ÚZEMNÍ PLÁN MĚSTA BRNA

Textová část Odůvodnění

Kapitola 18 Rozhodnutí o námitkách (včetně odůvodnění)

Svazek Nb34 *(bez osobních údajů)*

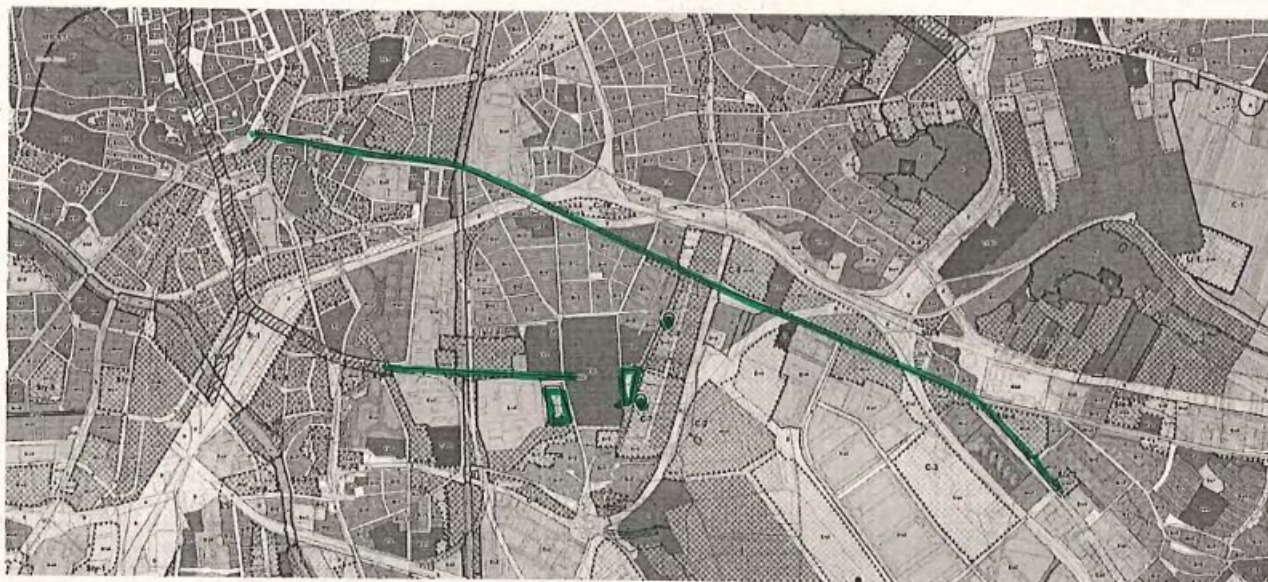
Díky absenci etapizace je zde riziko vzniku dopravního kolapsu ve stabilizovaném území Černovic, a také kolapsu veřejné vybavenosti - ZŠ, MŠ podrobnější zamyšlení ukazuje, že lze pro C7, C8 a celé Černovice nalézt řešení MHD - s využitím kolejové dopravy a severního kolejového diametru by bylo toto území smysluplně obsluženo. Tramvaj/S Bahn z centra do Slatiny by vyřešil přeplněnou kapacitu trolejbusu a IAD v tomto dopravním koridoru. Příklad od Vyškova do města kolabuje neustále a silniční MHD ho nevyřeší. Proto také nemá valný smysl napojit IAD z C7 a C8 na Olomouckou - ta je již kapacitně saturována až přeplněna, a další porci dopravy už nepojme. Ve Slatině navíc také vznikají nové obytné komplexy, a suburbanizace města východním směrem generuje také dopravu.

Zamýšlená MHD do C7, C8 závlekem (soutěž, IMOS, územní studie) narazí na nedostatečnou kapacitu ul. Charbulova a území B/v3 nemůže doopravdy obslužit. MHD závlekem by měla smysl snad jedině v případě omezení kapacity na B/r2

Podatel		
Typ subjektu:	Fyzická osoba	
Příjmení, jméno:	[REDACTED]	
Adresa / sídlo:	[REDACTED]	
Kontakt:	[REDACTED]	
Přípomínka	číslo:	1

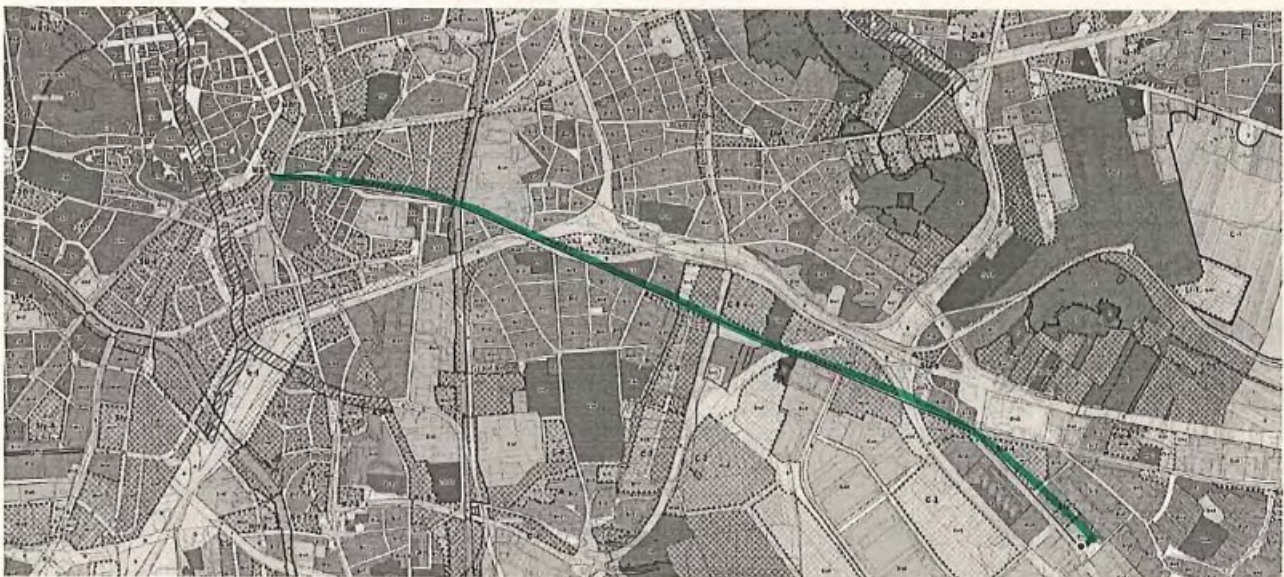
Navrhněte plochy pro kolejovou dopravu typu MHD (tramvaj, S BAhn, příměstský vlak) na trase vyznačené na mapě, případně protažené do Šlapanic. Navrhněte plochy pro kapacitní parkoviště P+R ve Slatině u zastávky této dráhy.

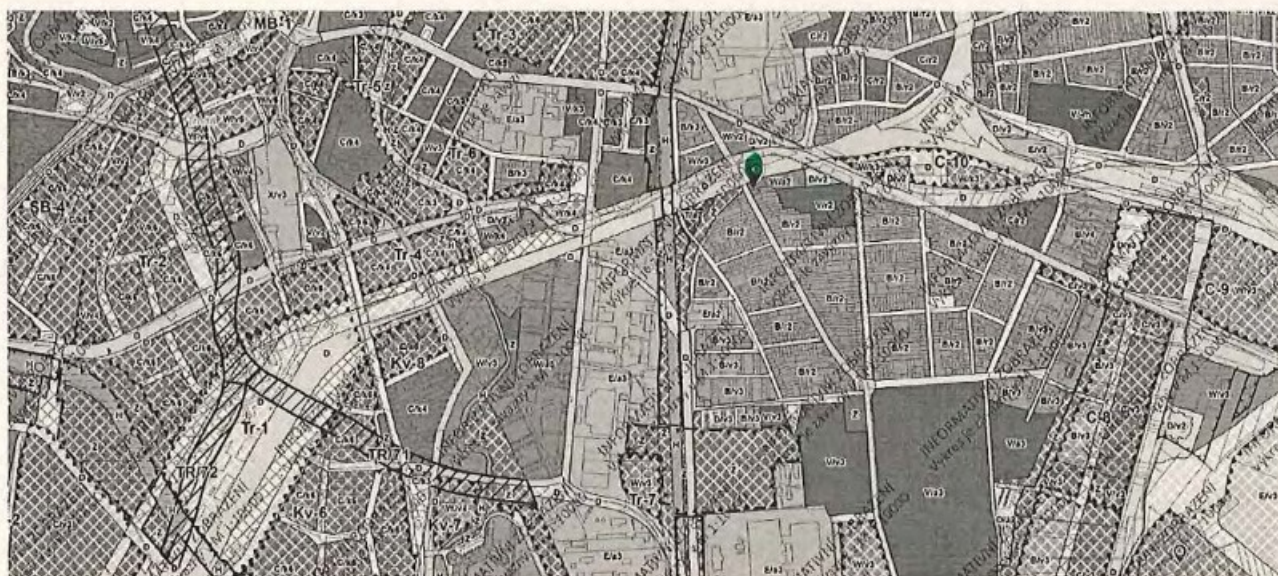
Zachovejte zelenou plochu při ulici Charbulova - jedná se o cca polovinu plochy W/a2 v západní části.

Odůvodnění - záměrně nepíšu Plochu zeleně, protože jsem nedohledávala, co je v nyní v ÚP - to není důležité. Nyní tam jsou již vzrostlé stromy, které mají vysokou hodnotu - nikomu nestíní, nenarušují silnici a sítě, a mohou tedy naplno plnit svoji funkci produkce kyslíku - velké množství, a ochlazování prostoru, a též esteticky člověka, když jde kolem, povzbudí.

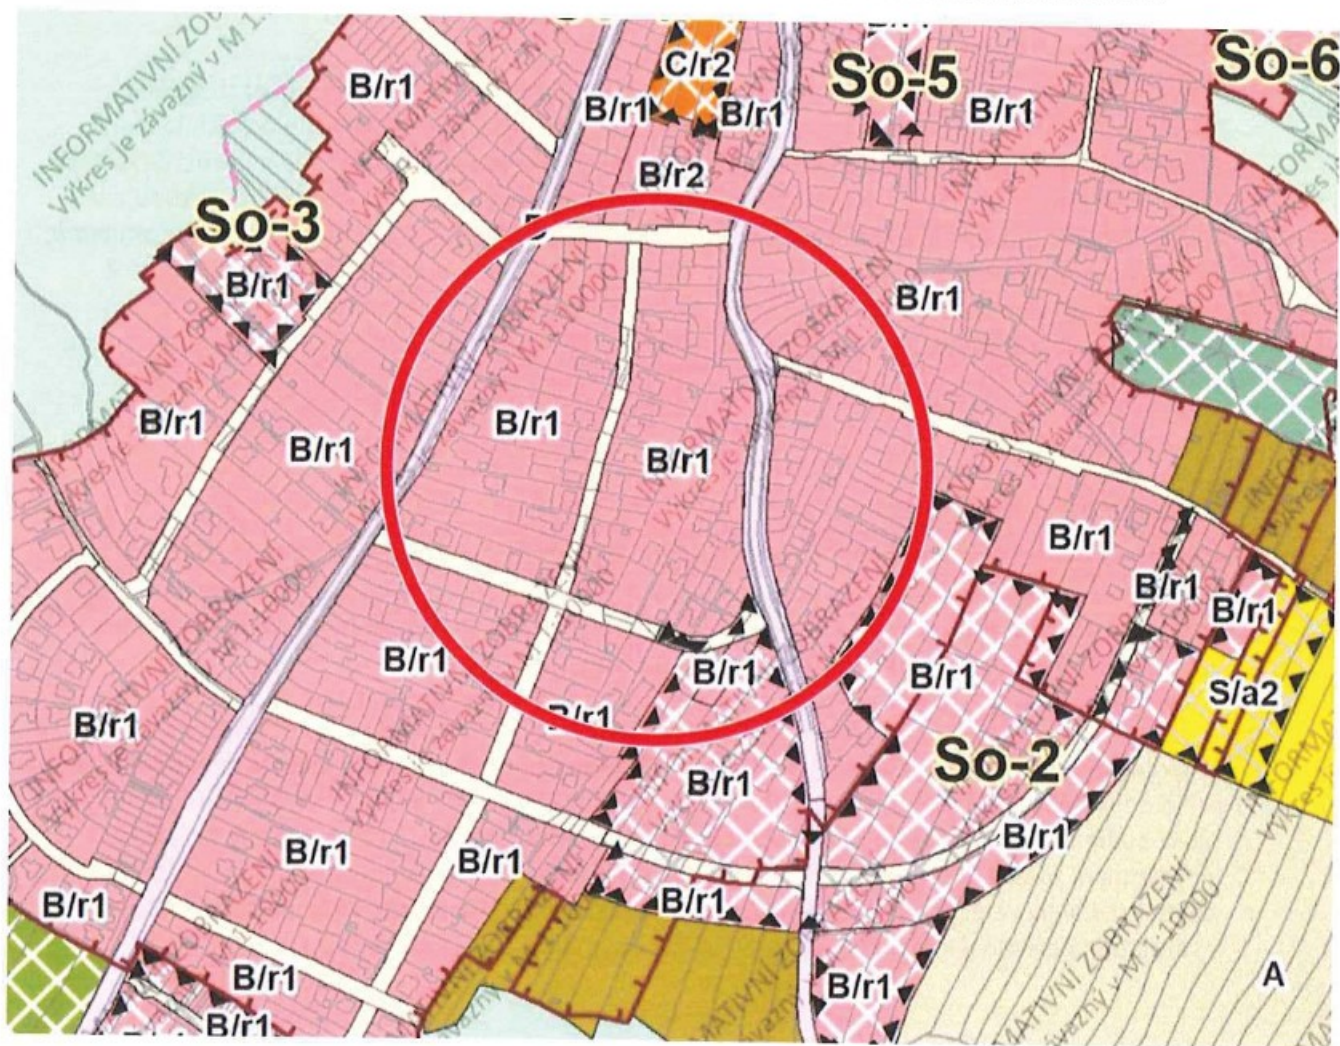
V centru Soběšic je zachovaná původní struktura obytné zástavby jako významný prvek identity původně příměstské obce. Tato struktura zástavby je definována jako významná hodnota území také v podkladech pro zpracování ÚPmB – viz. ÚAP 2016 – kapitola Hodnoty. Tyto hodnoty jsou v současnosti chráněny regulativy Územního plánu zóny Soběšice.

V minulosti opakovaně vznikaly záměry, které v Soběšicích navrhovaly zástavbu "v druhé řadě" a tím mělo dojít k narušení původní struktury zástavby v stabilizovaných plochách bydlení. Konkrétně v ploše bydlení vymezené ulicemi Zeiberlichova, Na Kovárně, Na klínku, Loučná byla předložena k projednání změna ÚPZ Soběšice – č. RP5/09, která měla za cíl zdeformovat regulace stabilizované obytné zástavby ve prospěch zástavby ve druhé řadě. Naštěstí Zastupitelstvo m. Brna tuto změnu v roce 2014 odmítlo a k realizaci zástavby uvnitř obytné plochy zatím nedošlo.

Hlavní výkres nového ÚPmB bude možné aplikovat v měřítku M 1 : 10 000, **podrobnost regulace se tedy významně sníží a rozvolní** oproti platnému ÚPmB (1994) v měřítku M 1: 5 000. Podle závazné přílohy Návrhu ÚPmB jeho **Textové části (podle textu na str. 64) je zástavba „v druhé řadě“ možná** jako podmíněně přípustná, ale podmínka přípustnosti je formulována velmi obecně, jednou větou. Tím je vytvořený prostor pro spekulativní výklad „podmíněnosti“ a toto považujeme za riziko a cestu, jak může nová zástavba postupně zdevastovat původní strukturu obytných ploch v centrální části Soběšic. Často zmiňovaná flexibilita Návrhu ÚPmB, v jeho Závazné části pouze obecná regulace a deklarovaný cíl „kompaktního města“ může jen podpořit další snahy o účelové přípustné vyhodnocení neurčité „podmíněnosti“.

Plocha při ulici Jandáskova – B/r1

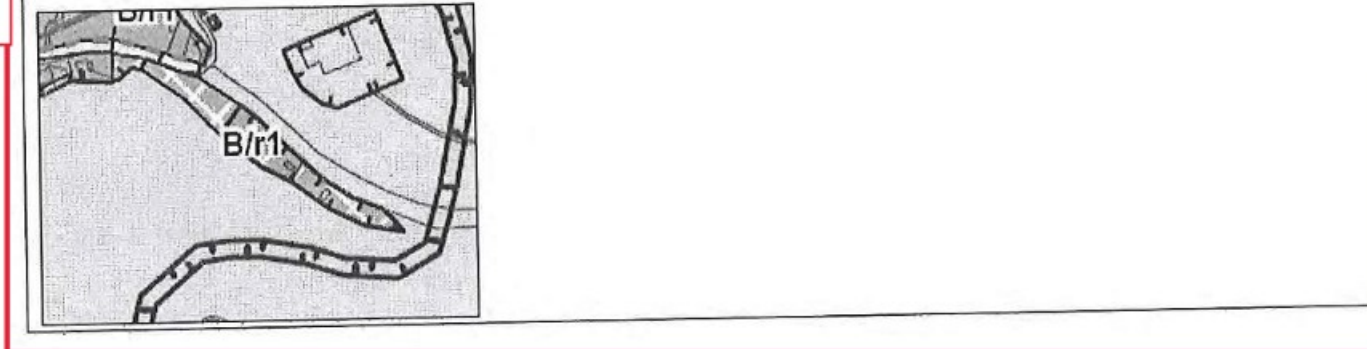
Připomínku dávám k návrhu ÚP města Brna na nové plochy, které byly vymezeny i přes nesouhlasná stanoviska ke změně ÚP (2016). Také v pokynech pro zpracování návrhu ÚP (2-3_Priloha_C_svezek 4.pdf), 2018 je námítka k ulici Jandáskova vyhodnocena jako neakceptovaná a k novým skutečnostem na plochách nedošlo a návrh v tomto směru považuji za zpracovaný v rozporu s pokyny pořizovatele:

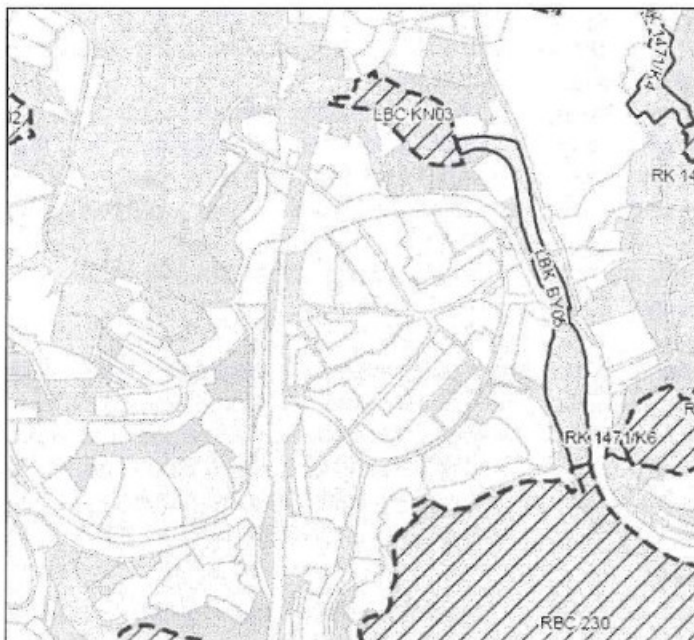
Funkční ÚSES má být spojitým systémem, což v mnoha případech není dodrženo. Metodika sice předpokládá možnosti určitého přerušení, ale v mnoha případech je vymezení určitých skladebných částí nadbytečné někdy chybějící. Jedním z více příkladů je např. biocentrum LBC RE01 bez návaznosti, odůvodněna lokalizace není a bez této návaznosti nemůže být ani do budoucna funkční.

Opačným příkladem je absence navázání RBK vyšších hydrických řad Svratky RK 1473 (dle ZÚR JmK), kde je již nevhodně zakončen biokoridor lokální úrovní, ovšem bez kontinuity s přehradní nádrží. Zde lze upozornit i na nesprávnost vymezení v ZÚR JmK a na rozpor s metodikou ÚSES.

GPS: 49.17246, 16.57501

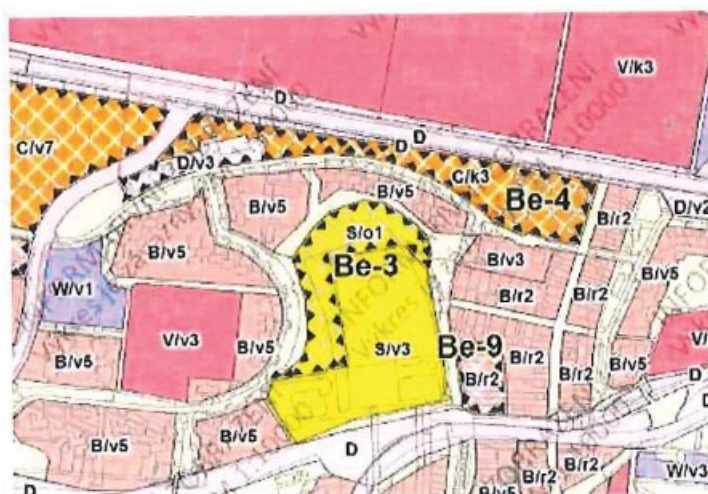
- V severní části rozvojové lokality nenavrhujte plochu sportu, ponechte ji jako veřejnou zeleň. Přínos plochy sportu neodpovídá ztrátě.
- V území je množství vzrostlých stromů, louka, potřebná pěší cesta, volný prostor, kompenzující koncentraci obyvatel v ulici Pod nemocnicí a sběrné komunikace na opačné straně obytných domů.

GPS: 49.18336, 16.64533

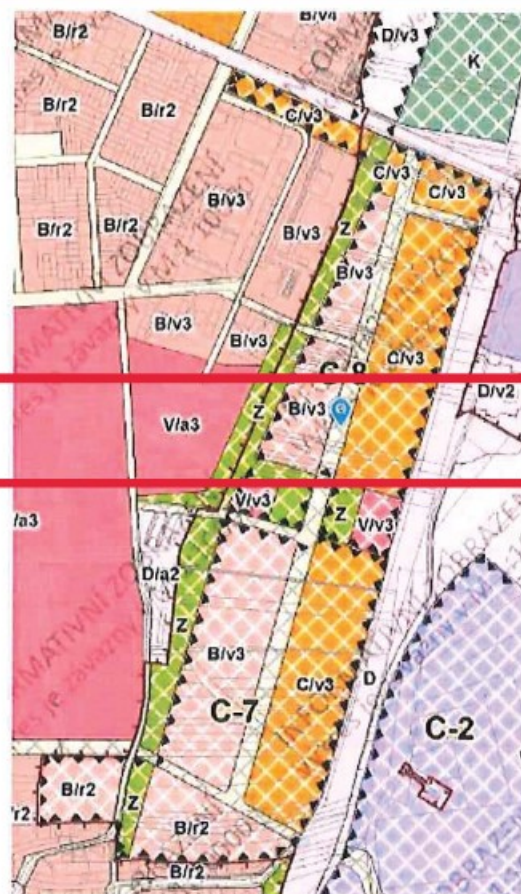
- U obou rozvojových lokalit doplnit jednoznačnou podmínku pohodlného a rychlého napojení:
 - IAD z ulic Černovické (VMO) a Olomoucké,
 - na kapacitní veřejnou dopravu tak, aby se předešlo negativním dopadům vzniklé dopravy na Černovice.
- Doplníte podmínku výstavby vybudováním kmenové kanalizační stoky.
- Do rozvojových ploch zahrňte i plochu D/a2 při léčebně a změňte ji na plochu smíšenou. Má do budoucna potenciál přestavby a propojení cizorodých ploch.
- Vymezte veřejné prostranství.

GPS: 49.1955103, 16.5407421

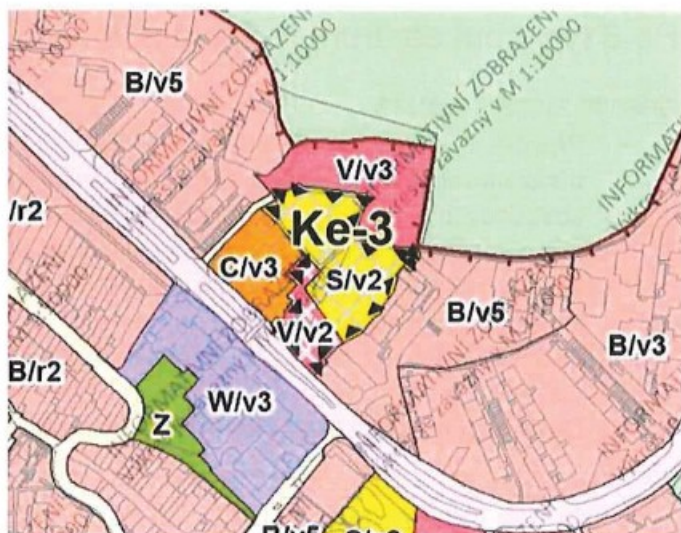
- Navrhujeme rozšíření rozvojové lokality i na protější "břeh" Libušiny třídy - až po ulici Desátkovou - a zástavbu podmínit minimálně územní studií celé rozvojové plochy.
- Jestli v Kohoutovicích něco není stabilizované, pak je to právě území mezi Desátkovou a Libušinou třídou - včetně "třídy" samotné a někdejšího centra městské části, které na ní leží.

GPS: 49.186063, 16.5489826

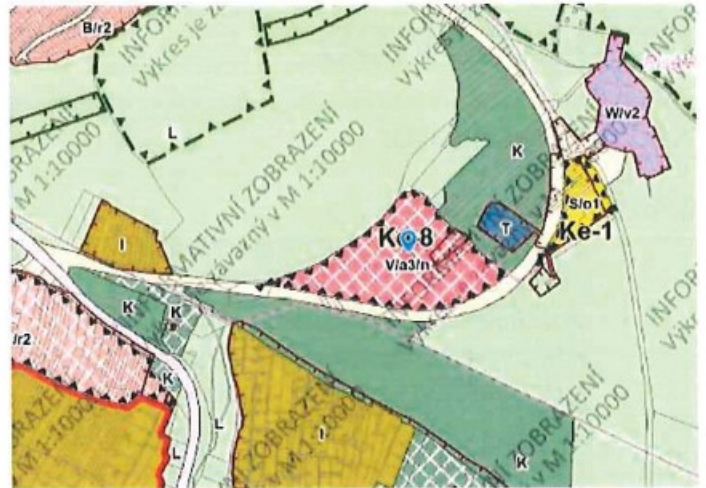
- Navržená plocha pro DPS představuje neodůvodněnou suburbanizaci v rozporu s cílem kompaktního města.
- Senioři potřebují klid, ne však izolaci. A toto je izolované místo. DPS by měl být v blízkosti obchodů, služeb a veřejné dopravy, ne v lese. I jakékoli jiné služby v této kategorii by měly být v blízkosti veřejné dopravy.
- Rozvojová lokalita je desítky let kopírována z ÚP do ÚP, aniž by to mělo hlubší význam. Území úspěšně slouží k individuálním sportovním aktivitám a rekreaci. Nezdá se to, ale jinou louku Kohoutovice nemají.
- Navrhujeme stabilizovat tuto plochu v souladu s její stavem.

GPS: 49.21838, 16.60715

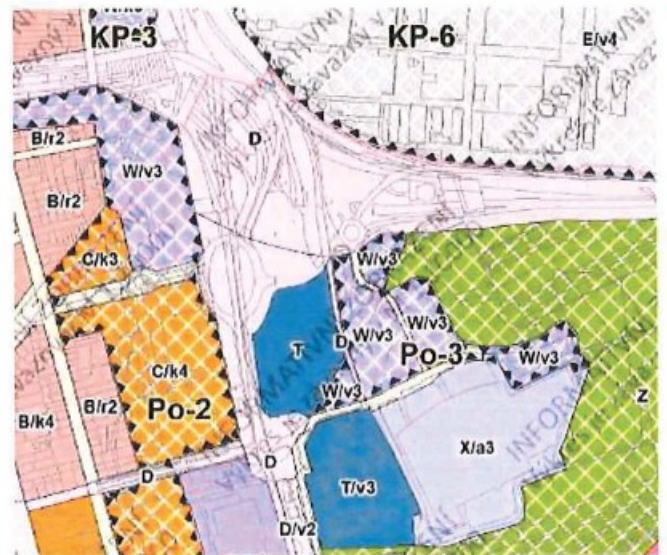
- Prověřte změnu ploch na smíšené obytné, s důrazem zejména na doplnění bydlení. Vzhledem ke komplikovaným okolnostem (blízká teplárna, mimoúrovňové křížení, nestabilní svah) případně i na úkor zeleně. V případě zeleně (v tomto konkrétním případě) klást důraz na kvalitu a efektivitu spíše než na plochu. Zn. Město krátkých vzdáleností.
- Další argumentaci viz v Bohunice - Kampus.

GPS: 49.22913, 16.61204

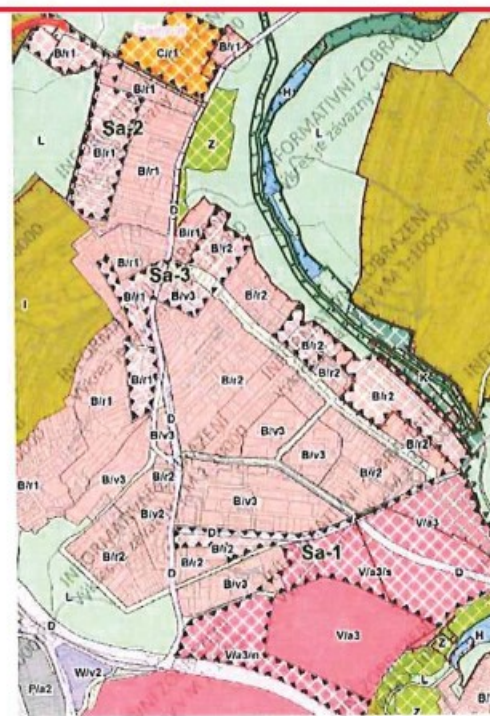
- Plochy pro bydlení podmínit kapacitní veřejnou dopravou.
- Rozvojovou lokalitu Sa-1 doplnit plochou smíšenou (C), ideálně podél navržené ulice na Lesnou.
- Monofunkční plocha (V) je nežádoucí. Škola by neměla být na kraji obce. Ani seskupení školy a dalších funkcí veřejné vybavenosti.

GPS: 49.20361, 16.67297

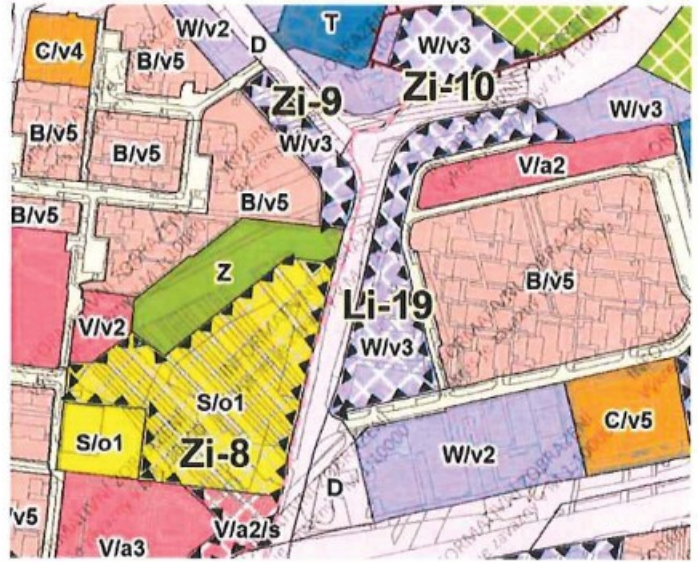
- Rozvojovou lokalitu zmenšit o část neformálního parku pouze na stávající plochu parkoviště. Pokud je příliš malá, lze ji přičlenit k sousední ploše C. Což by ostatně umožnilo umístit na ní také bydlení.

GPS: 49.19703, 16.6713

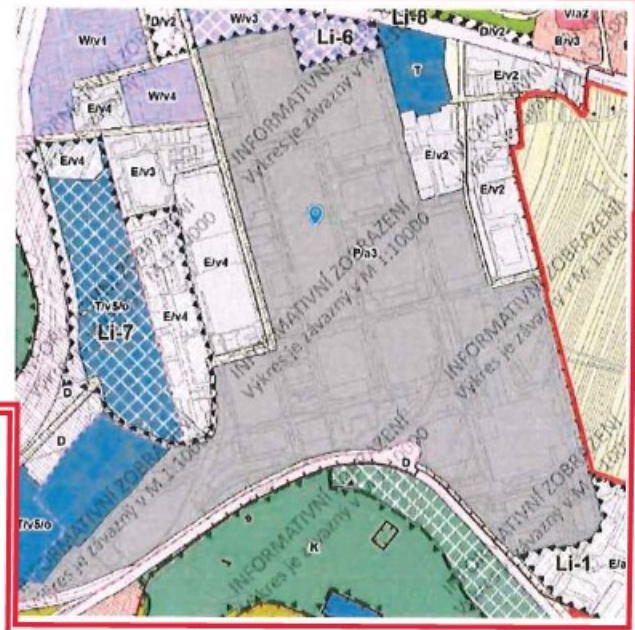
- Plocha mezi ulicemi Trnkovou a Jedovnickou, zbytky Zetoru a spalovnou není stabilizovaná.
- Navrhujeme doplnit zcela novou rozvojovou lokalitu od Novolíšeňské po Stránskou skálu, do ní významné plochy smíšené (C) čili i s funkcí obytnou. Nutnost předejít monofunkční průmyslové zóně. Stránská skála dává místu potenciál polyfunkční ne zóny, ale čtvrti.
- Doplnit podmínku vypracování územní studie.
- Doplnit dopravní propojení Líšeň (obnovená tram. trať) – Stránská skála. Po dalším útlumu výroby v Zetoru, který je nevyhnutelný, by tato perspektivní cesta východ-západ mohla být obnovena.

GPS: 49.23276, 16.64209

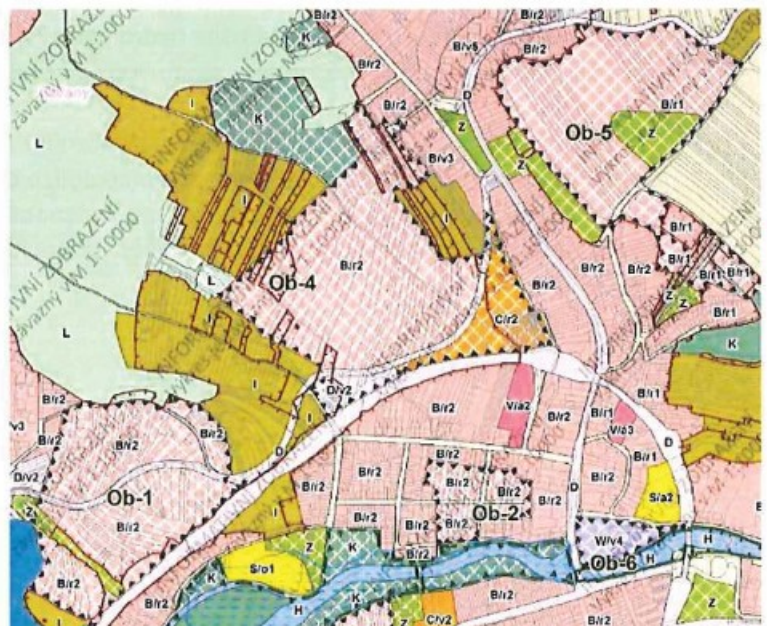
- Doplnit podmínku obslužnosti kapacitní veřejnou dopravou.
- Suburbanizace - S plochami Ob-4 a 5 nelze souhlasit dříve, než budou prokazatelně využity rezervy ve vnitřním městě (typicky Nová jižní čtvrť, Nová Zbrojovka apod.).

GPS: 49.2175263, 16.6409301

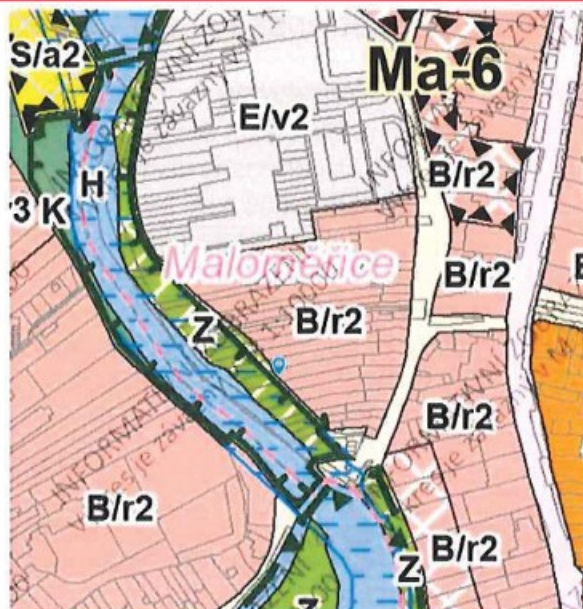
- Plocha bydlení B/r2 a sousední Plocha městské zeleně Z mezi Franzovou ulicí a řekou je dotčena umístěním protipovodňového opatření, které uvažuje s vyvlastněním soukromých pozemků Vy/H/0081.
- Navrhujeme zvolit jinou variantu řešení POP, která by nezasahovala do stávajícího soukromého vlastnictví.
- Na předmětném území lze řešit protipovodňová opatření i jiným způsobem než zbudováním sypaného valu (viz projekt Přírodě blízká POP a revitalizace údolní nivy hlavních brněnských toků z roku 2015, objednatel Povodí Moravy, zhotovitel Aquatis a.s.) např. mobilním hrazením.

GPS: 49.18002, 16.58804

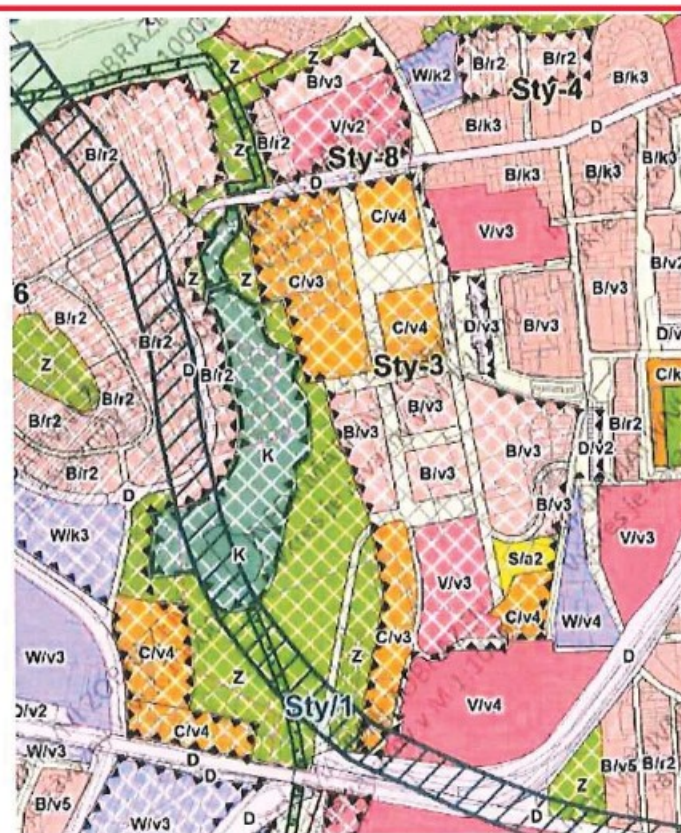
- Typ zástavby v-volná změnit na k-kompaktní.
- Kompaktní město potřebuje kompaktní ulice, a ty vytvoří jedině kompaktní bloky domů.
